# 改善箇所説明図

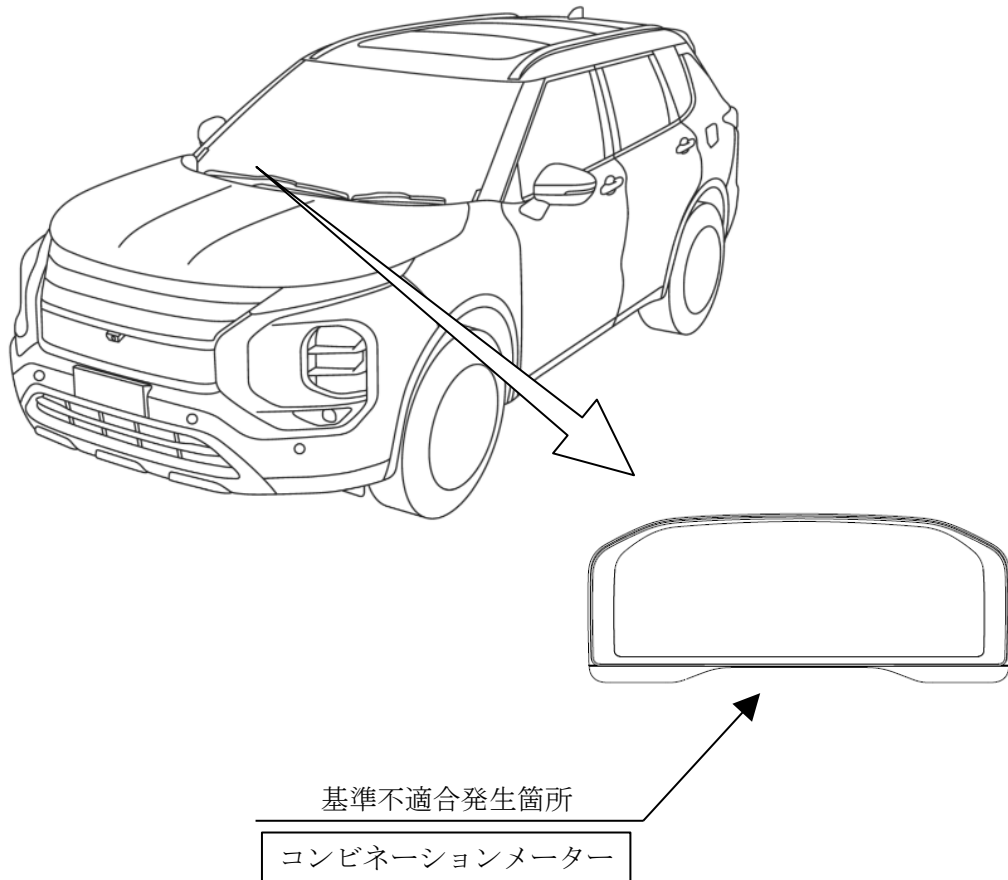
コンビネーションメーターにおいて、制御プログラムが不適切なため、車両起動時または、エンジン始動時に後席用シートベルトが非着用であることを知らせる警告表示時間が、法規で定められた表示時間を満たさないことがある。そのため、保安基準第22条の3(座席ベルト等)に適合しない。

全車両、メーターECU の制御プログラムを対策仕様書き替え、もしくはコンビネーションメーターを対策品と交換する。また、対策によりシートベルト警告の表示時間と警告灯の点灯条件が変わることを使用者に対し説明し、車内保管用の説明シートを配布する。

注：図中の  内は、プログラムを書き替え、もしくは交換する部品を示す。

識別：後席右側ドアのドアチェッカーのヒンジにあるピン上側の頭部に、白または黄色ペイントを塗布する。
